福島第一原子力発電所 プラント関連パラメータ

滞留水の貯蔵及び処理の状況概略

岡本教授コメント（2018年12月27日 第61回廃炉・汚染水対策チーム会合事務局会議）

福島第一原子力発電所と浪江における降雨量の関係について

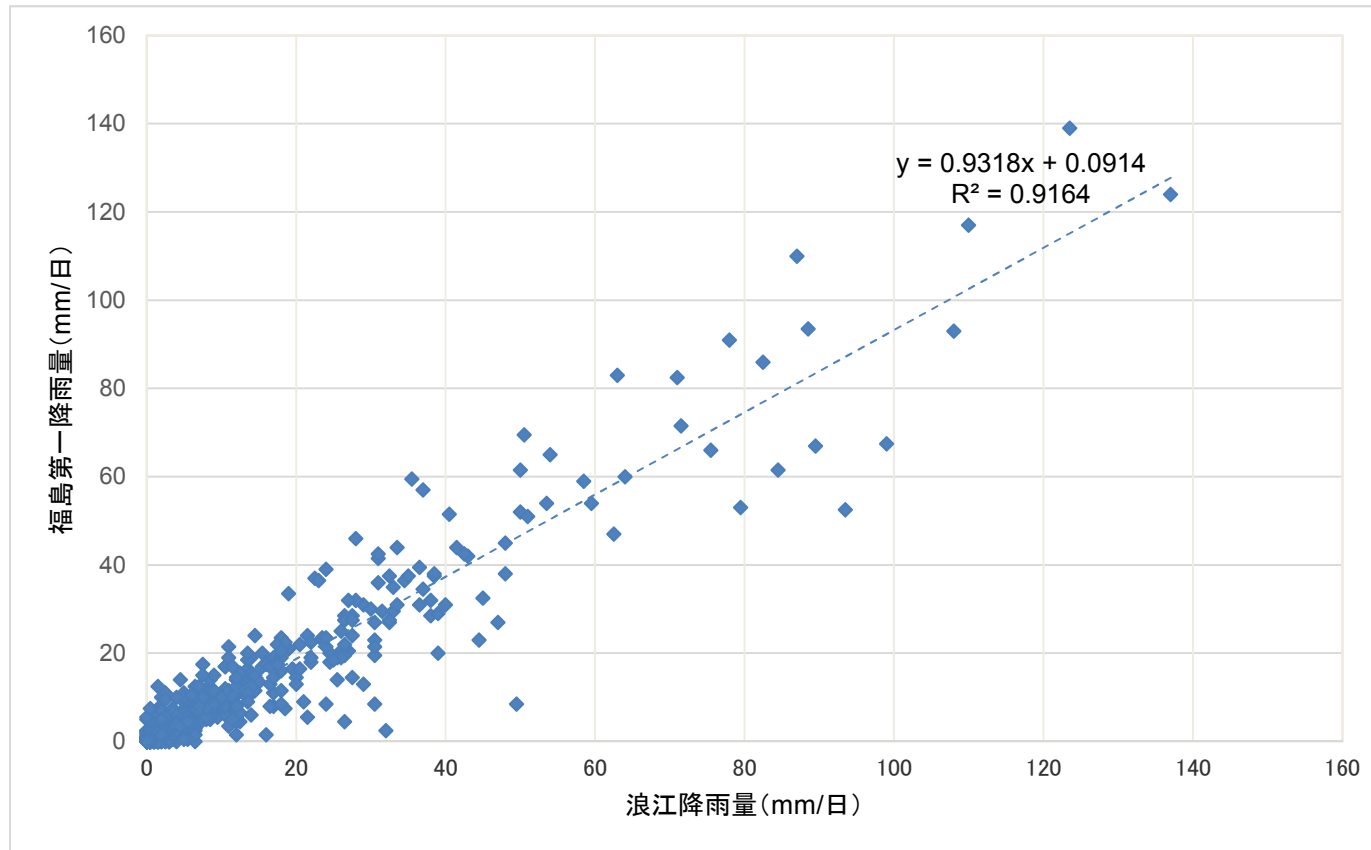
- 滞留水の貯蔵状況の推移において、降水量の観測地点が浪江から1F構内へ変わっているが、浪江と1F構内の降水量の相関関係を示し、観測地点が変わっても問題ないことを示すこと。

- 1F構内と浪江町における降雨量について、相関関係を改めて確認した結果、相関が維持されていることを再確認した。
(評価期間：2014/4/1～2019/1/25)
- 上記の通り、浪江から1F構内へ変更することは問題がないと考えることから、当初提案通り、1F構内の降雨量を用いることとする。
